Powiat Legionowski - Starostwo Powiatowe
w Legionowie ul. gen. Władysława Sikorskiego 11
05-119 Legionowo
ZPU.272.9.2025

Dotyczy: postępowania o udzielenie zamówienia publicznego prowadzonego w trybie art. 275 pkt 1 na Wykonanie siedziby Powiatowej Instytucji Kultury w Legionowie Etap I wraz z infrastrukturą towarzyszącą i zagospodarowaniem terenu, w ramach zadania pn.: „Opracowanie dokumentacji projektowej oraz budowa I etapu nowej siedziby Powiatowej Instytucji Kultury”

Wyjaśnienie treści SWZ

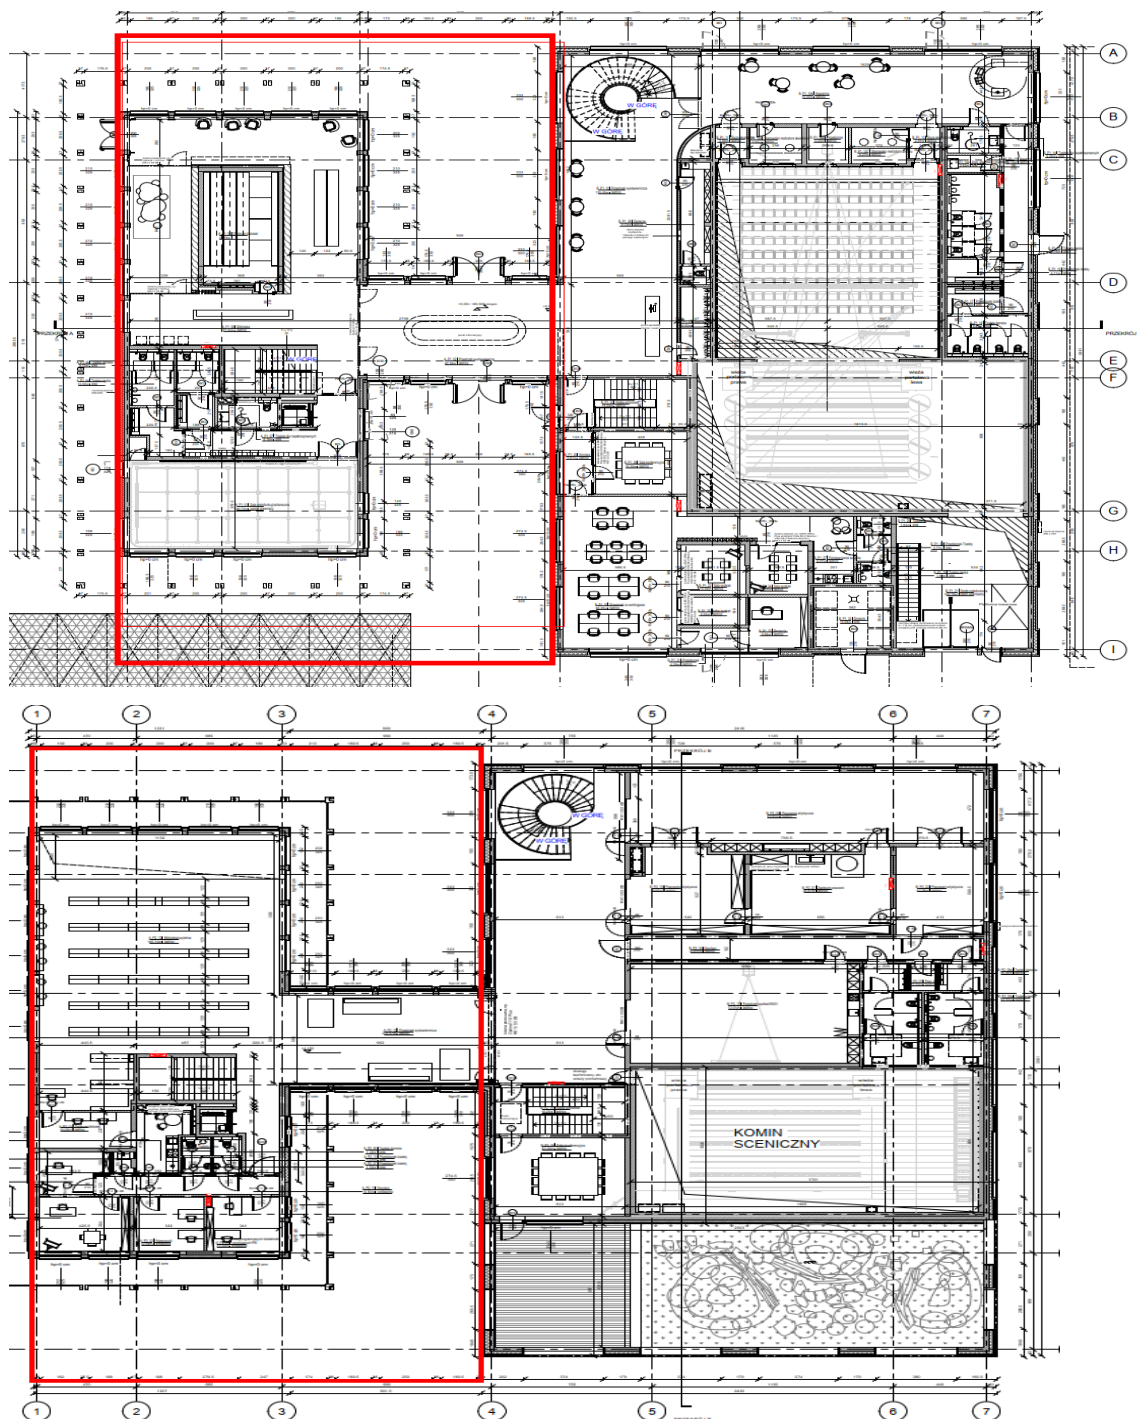
Prosimy o precyzyjne określenie zakresu etapu I. Czy wg poniższej grafiki zaznaczony na czerwono fragment dotyczy etapu I?

Podział etapów został zawarty w części opisowej *Projektu Architektury*, zarówno *Projektu Budowlanego*, jak i *Projektu Wykonawczego*. Podział jest również opisany w formie graficznej- *Rysunek rozdzielenia etapów poziom -1,0,+1 Projektu Budowlanego*.

Dodatkowo podział na etapy został zaznaczony na rzutach kondygnacji *Projektu Wykonawczego Projektu Architektury*.

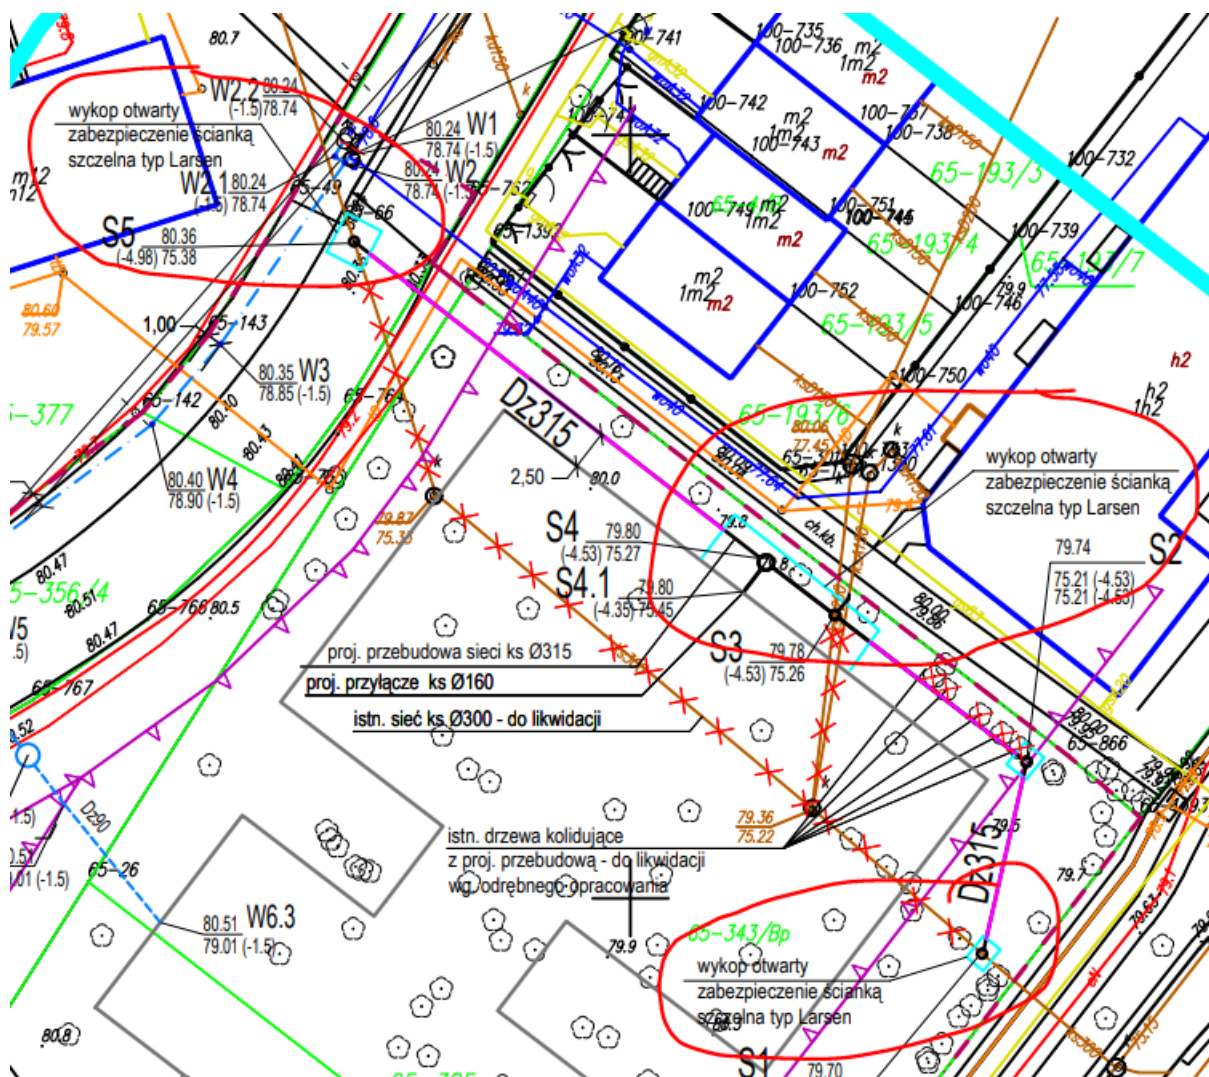
Prosimy o potwierdzenie, że szklenie okien i drzwi należy przyjąć jako min. grubość 8mm/6mm/44.4mm.

Zamawiający informuje, że przyjęte w dokumentacji szklenie określa wstępne wartości minimalne i stanowi punkt odniesienia dla doboru materiałów. Ostateczna grubość oraz specyfikacja szkła muszą zostać dobrane przez Wykonawcę na podstawie oferty wybranego przez niego producenta stolarki okiennej, z zachowaniem wymaganych

parametrów, takich jak szerokość, wysokość, odporność ogniowa i klasa zabezpieczeń antywłamaniowych.

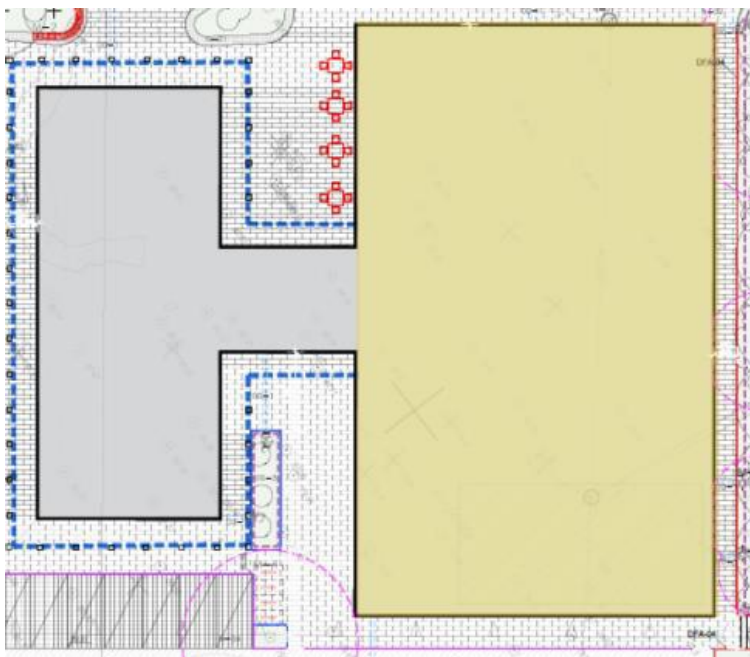
Jeżeli łąka na dach nie jest w zakresie wyceny prosimy o usunięcie z przedmiaru poz. 558 „Podlewanie automatyczne na kondygnacji 1”, które odnosi się do tego dachu

Przedmiar pełni rolę jedynie informacyjną. W etapie 1 nie będzie realizowana łąka na dachu budynku etapu 2 a wraz z nią automatyczne podlewanie tarasu zielonego.
